6次申請 第1回補正と12月25日面談コメント反映案の比較（速報版）

6次申請 第1回補正 (三原燃第20-0491号)

12月25日面談コメント反映案

単位: mm	
設備標準設備	
図子図一(1)(1)(1)	工機件
図子図一(1)(1)(1)	転機工機

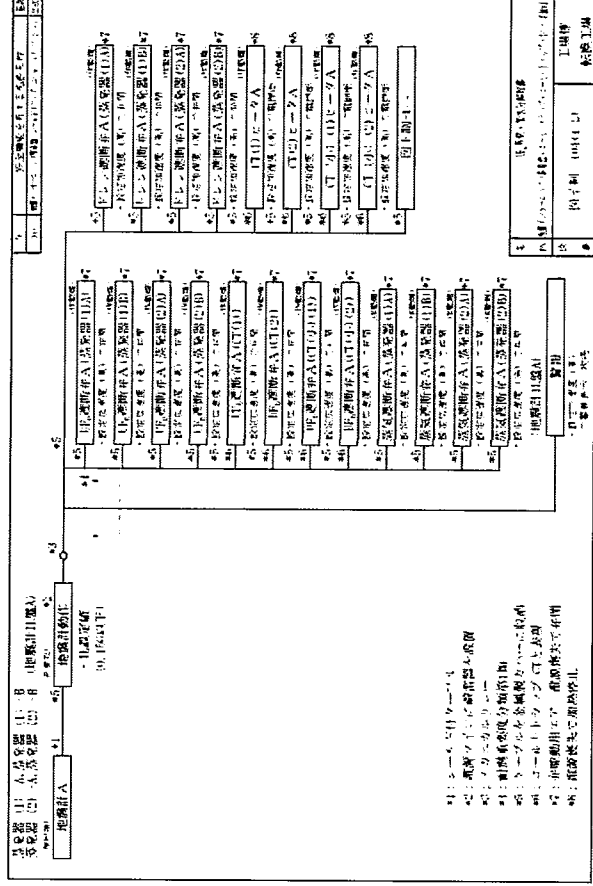
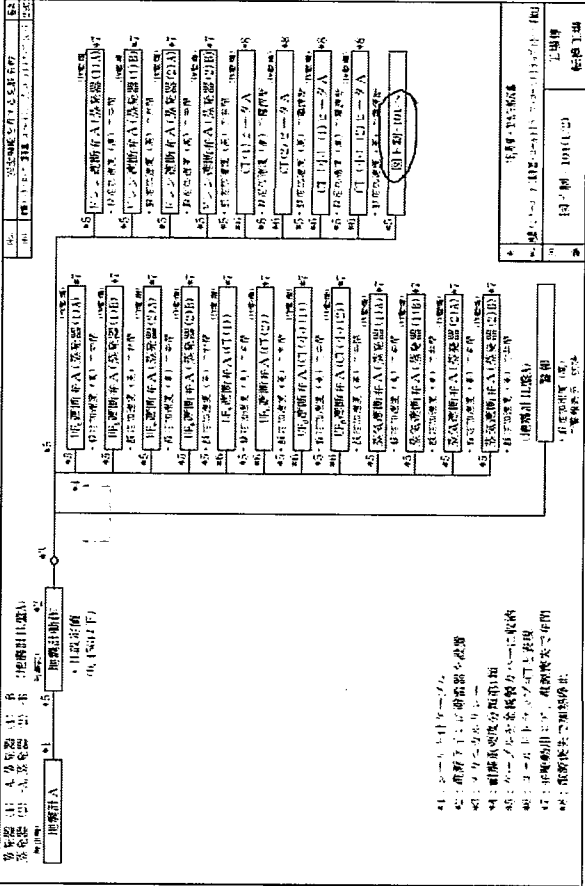
コメント No.2821 (NRA  
コメント No.1225-閉込2)  
を反映

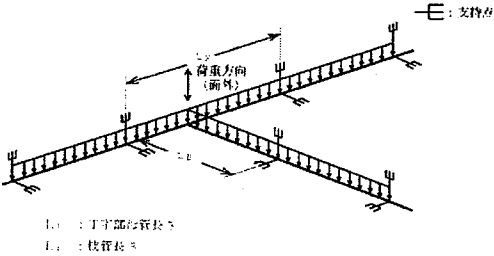
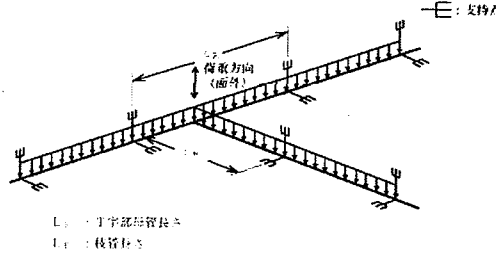
コメント No.2812、2814 (NRA コメント No.1225-地震3、1225-地震5) を反映

添設表6-18表(2) 非常用ディーゼル発電機から給電される排気ファン

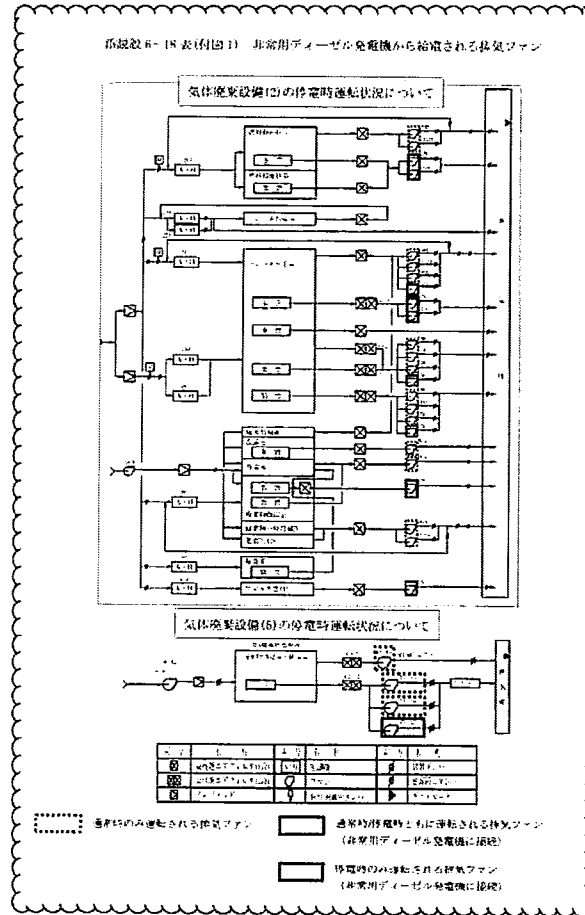
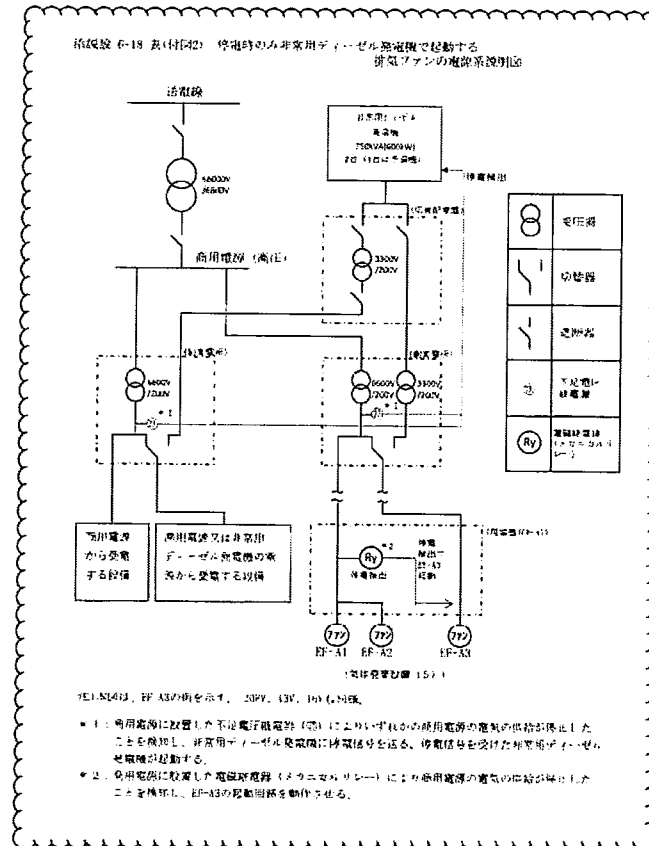
コメント No.2827 (NRA  
コメント No.1225- 閉込  
(廃) 3) を反映

- ※1 ペレット加工室室内排気系統は18RV、181RV、19RV、20RVの4つの排気ファンを有するが、通常時は18RV、181RV、19RVを運転し、停電時は20RVのみを運転する。
- ※2 ペレット加工室室内・局所排気系統(2)は10V、11V、12V、13Vの4つの排気ファンを有するが、通常時は10V、11V、12Vを運転し、停電時は13Vのみを運転する。
- ※3 ペレット加工室局所排気系統(4)は14V、141V、15V、16Vの4つの排気ファンを有するが、通常時は14V、141V、15Vを運転し、停電時は16Vのみを運転する。
- ※4 気体廃棄設備(4)に係る設備は次回以降申請。
- ※5 廃棄物処理室・排気室局所排気系統はEF-A1、EF-A2、EF-A3の3つの排気ファンを有するが、通常時はEF-A1、EF-A2を運転し、停電時はEF-A3のみを運転する。
- ※6 停電時のみ運転する排気ファンの電源系統(明細)を付図2に示す。

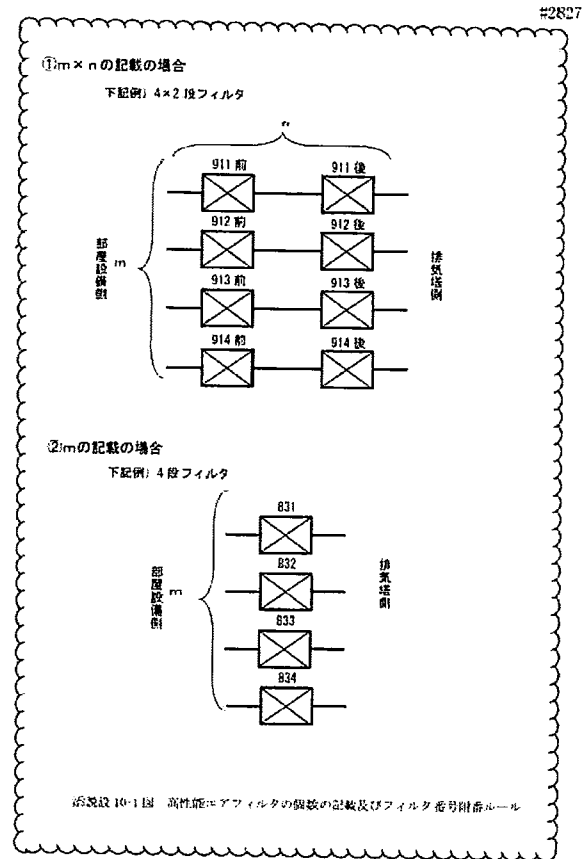
#2827

高性能エアフィルタは各系統に要求される風量に応じて、フィルタを並列で設置する。各系統のフィルタ割数については仕様書に記載しており、その割数及びフィルタ番号の割番は添設設10-1割に示すルールに基づいている。

コメント No.2827 (NRA  
コメント No.1225- 閉込  
(廃) 3) を反映
